710 - INSP
 ISO/IEC 17020
 Origineel verslag

Verkoop [Afd 8.4.2]

Verslagnummer: 5/20062025/48729/54108/1

Inspectie adres: Kerselaarlaan 1, 3360 Bierbeek (België)
 Type: Verkoop [Afd 8.4.2]

Elektrisch bord

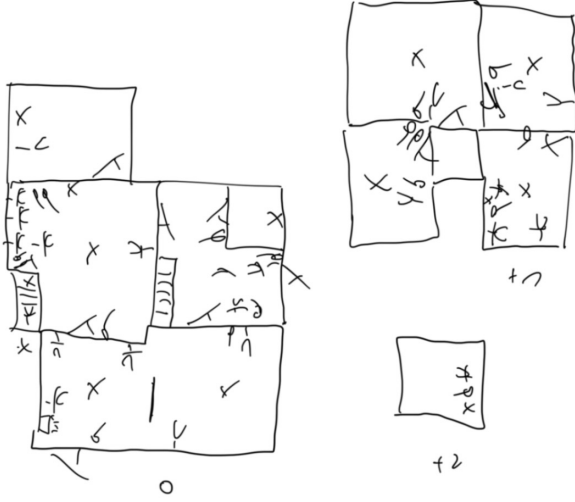
- De aardingsonderbreker is niet conform of afwezig. - oAfd 5.4.3.5
- Het eendraadsschema en situatieplan zijn niet aanwezig. - oAfd 3.1.2.1
- De kringen, de onderbrekingstoestellen en of de beschermingstoestellen zijn niet duidelijk en zichtbaar gekenmerkt. - Afd 3.1.3

- De beschermingsgraad van de ruimte moet ten minste IPXX-D zijn voor ruimtes publiek toegankelijk en IPXX-B voor gewone ruimtes. - oAfd 4.2.2.3
- De installatie is niet aangevuld met een differentieelstroombeschermingsinrichting met hoge of zeer hoge gevoeligheid, - oAfd 4.2.4.3

- Er bevinden zich differentieelstroombeschermingsinrichtingen van het type AC in de installatie, welke niet meer toegelaten zijn. - oAfd 5.3.5.3.a
- De kring(en) die stopcontacten bevatten zonder aarding zijn niet beschermd door een differentieelstroombeschermingsinrichting met een hoge of zeer hoge gevoeligheid. - oAfd 8.2.1

- De houders van de penautomaten zijn niet uitgerust met een kaliberstuk. - oAfd 5.3.5.5.a
- Een of meerdere stopcontacten zijn niet van kinderbeveiliging voorzien. - oAfd 4.2.2.3.b; Afd 8.2.1; Afd 8.2.2

- De isolatieweerstand van de installatie is onvoldoende. - oAfd 6.4.5.1
- Stopcontacten, schakelaars en verlichtingsarmaturen van het type "open achteraan" mogen niet op rechtstreeks brandbare materialen geplaatst worden. - oAfd. 4.3.3.5

- De continuïteit van de PE, de stationaire toestellen klasse 1 en/of de equipotentiale verbindingen is niet verwezenlijkt. - oAfd 4.2.4.3
